Nasz znak: ZP.271.20.2021

Dotyczy: postępowania o udzielenie zamówienia publicznego w trybie podstawowym bez przeprowadzenia negocjacji na „**Budowę ciągu pieszo – rowerowego wzdłuż drogi powiatowej Nr1449N w Słupach – zadanie nr 2 Ekomobilny MOF II Etap**”

Zamawiający działając na podstawie art. 284 ust.6 ustawy z dnia 11 września 2019 r. Prawo zamówień publicznych (t.j. Dz. U. z 2021r., poz.1129), przekazuje wyjaśnienia treści SWZ:

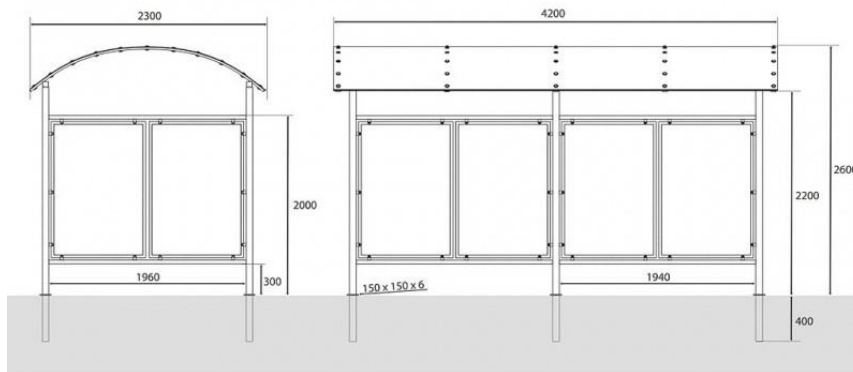
Zgodnie z dokumentacją konieczne jest wykonanie wiaty typu Bike&Ride. Prosimy o wytyczne do wyceny (rysunki, długość, specyfikację techniczną) oraz dodanie pozycji do przedmiaru robót.

Zamawiający informuje, że w wycenie należy uwzględnić dostawę i montaż 1 wiaty typu Bike & Ride równoważne do występujących już na terenie Gminy Dywity tj. na ścieżce pieszo – rowerowej Dywity – Różnowo. Jednocześnie Zamawiający zwraca uwagę, że Wykonawca w wycenie powinien ująć utwardzenie nawierzchni pod wiatą wraz z wykonaniem obrzeży. Zamawiający zamieszcza zdjęcie wiaty na istniejącej ścieżce.

- ilość stanowisk: 10
- montaż: do przykręcenia (śruby 24 szt. x Ø 12mm) lub do wbetonowania
- mocowanie: do przykręcenia lub wbetonowania
- wysokość wiaty: 260cm
- szerokość wiaty: 420cm
- głębokość wiaty: 230cm
- zadaszenie materiał: poliwęglan komorowy-przeźroczysty 0,8cm
- konstrukcja nośna: profile 50x50x2mm
- konstrukcja zadaszenia: profile 50x30x2mm
- materiał konstrukcji: stal ocynkowana m. ogniową
